孙河乡土地一级开发和整理项目

活断层探测工作报告

地震安全性评价项目专家评审表

专家姓名	何宏林	送审时间	2016-08-22
专家单位	中国地震局地质研究所	专家职称	研究员
项目名称	孙河乡土地一级开发和整理项目活断层探测

图 2 场址附近第四纪沉积单元及主要断裂分布图

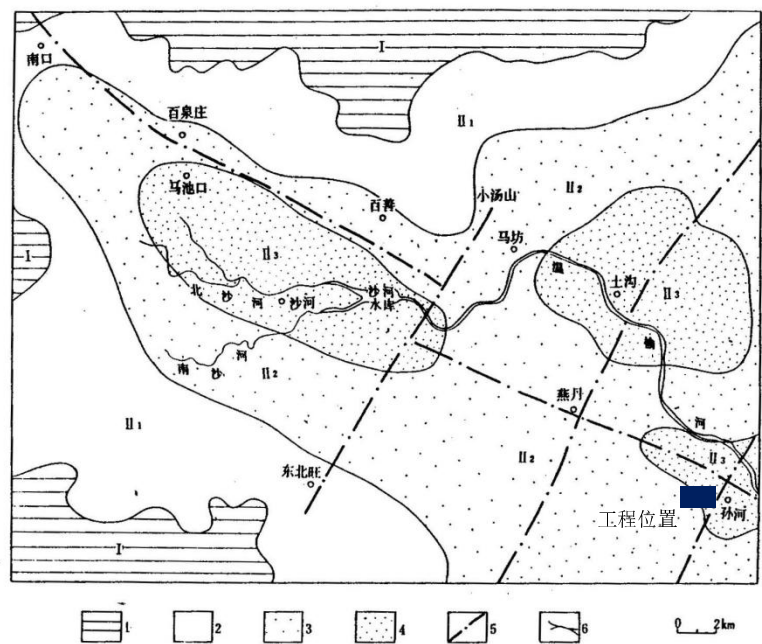
另外, 报告中还存在一小的问题建议修改: 1) 图2中的文献作者应该是向宏发等, 不是向宏法; 2) 图4需要补充图例; 3) 图6的名称有误, 不应该是地磁异常图, 应该是重力异常图; 4) 图5和图6的断裂底图需要统一, 而且都需要补充图例; 5) 浅层地震剖面, 还应该给出深度解释剖面, 最好还能结合钻孔资料给出反射波组的地层信息。

图 10 东郊农场 2 测线反射波叠加时间剖面图(道间距 2m)

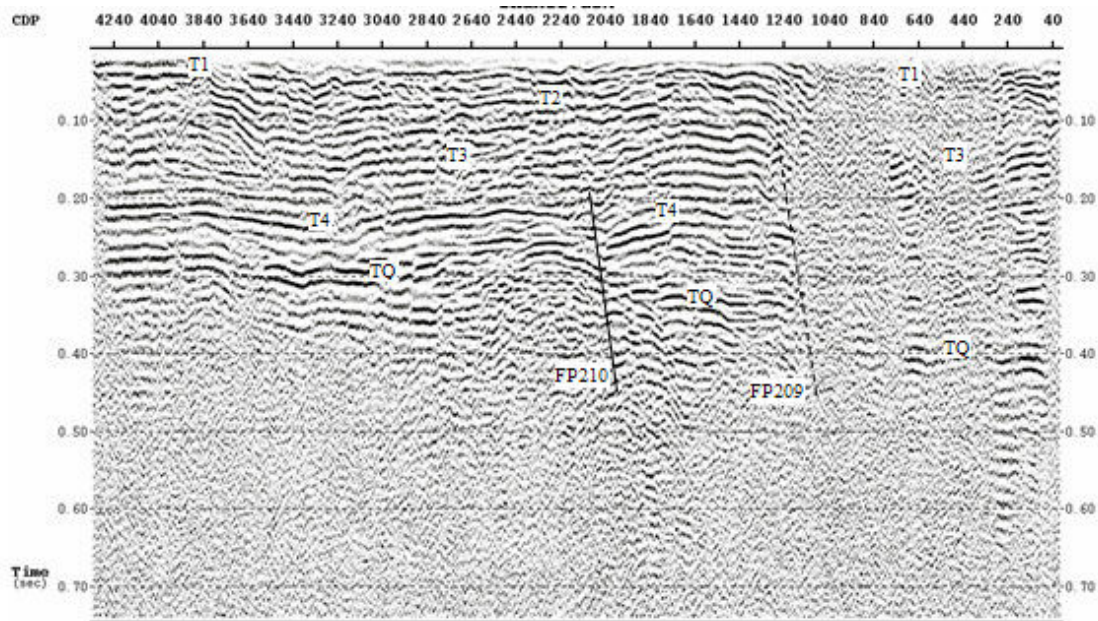
1. 应补充场地及其附近探测结果图,图中应标示南口-孙河断裂、顺义-良乡断裂分布、测线及其断点位置、断点倾向和性质、场地范围、比例尺等信息。
2. 进一步说明下辛堡 1 号测线中的断点是否属于南口-孙河断裂以及南口-孙河断裂在东郊东场 2 号测线中是否有反映? 只有两个测线上有断点反映才能确定该断裂在场地附近的基本延伸。
3. 说明东郊农场 2 号测线中 FP209 断点是否属于顺义-良乡断裂的断点。该点属于顺义-良乡断裂的断点情况下,该断裂与场地有一定距离的结论才是成立的。
